গণপ্রজাতন্ত্রী বাংলাদেশ সরকার
শ্রম ও কর্মসংস্থান মন্ত্রণালয়
কলকারখানা ও প্রতিষ্ঠান পরিদর্শন অধিদপ্তর

ক্যাপ পর্যবেক্ষণের তথ্য

কারখানার নাম	মেসার্স গুড গাইস লিঃ
ঠিকানা	J-L-12, Dag # 505, 554, Bailjury, Turag, Uttara, Dhaka
কারখানার কোড	DHK234
কালার কোড	
মূল্যায়নের ধরণ: বৈদ্যুতিক মূল্যায়ন	পর্যবেক্ষণের তারিখ: ০৩-০৪-২০২৩
১. পর্যবেক্ষণ

৫. পর্যবেক্ষণ

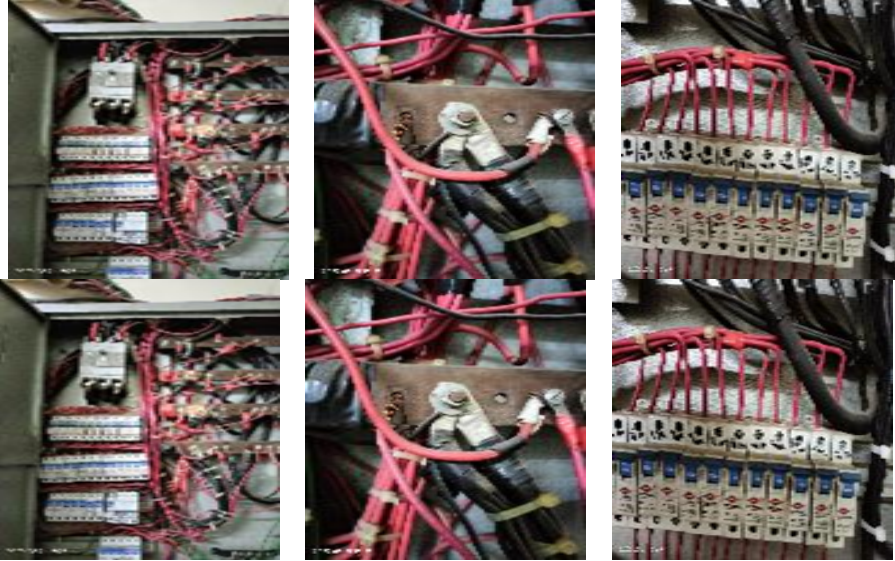
পরিদর্শন পর্যবেক্ষণ	<input type="checkbox"/> Panel door damaged/not present <input type="checkbox"/> No instruction for first aid to electrical shock <input type="checkbox"/> Connections without lug <input type="checkbox"/> Undressed messy wire inside <input type="checkbox"/> Body & door not earthed <input type="checkbox"/> No SLD/clear identification mark for distribution board <input type="checkbox"/> Loose or broken box/socket <input type="checkbox"/> Live parts of machine or equipment exposed <input type="checkbox"/> Motor frame not earthed
ক্যাপ আইটেম ক্যাটাগরি

কার্যক্রম	<input type="checkbox"/> Provide instructions for first aid for exposure to electrical shock <input type="checkbox"/> Ensure well-dressed cabling with lugs <input type="checkbox"/> Cover the exposed live parts.
সুপারিশের তথ্যসূত্র	
কারখানার কার্যক্রম	Initiative has not taken yet but factory personnel agreed to implement within timeline.
অগ্রাধিকার	প্রয়োজ্য নয়
চূড়ান্ত সময়সীমা	০১-০২-২০১৬
সংশোধিত সময়সীমা	০১-০১-১৯৭০
অগ্রগতির অবস্থা	চলমান
মন্তব্য	<p>11-02-2020 Visit Observation :Not Started anything yet on this issue. 01-02-2021 Visit Observation :Panel door damaged/not present. Connections without lug. Undressed messy wire inside. Body & door not earthed. No SLD/clear identification mark for distribution board. 07-06-2021: Connections without lug. Undressed messy wire inside. Body & door not earthed. No SLD/clear identification mark for distribution board. 31-08-2021: Connections without lug. Undressed messy wire inside. Body & door not earthed. No SLD/clear identification mark for distribution board. 21-08-2022 : 1. Panel door were present 2. No instruction for first aid to electrical shock 3. Connections without lug 4. Undressed messy wire inside 5. Body & door not earthed 6. No SLD/clear identification mark for distribution board 7. Live parts of machine or equipment exposed 8. Motor frame not earthed 03-04-2023 : Same as before.</p>
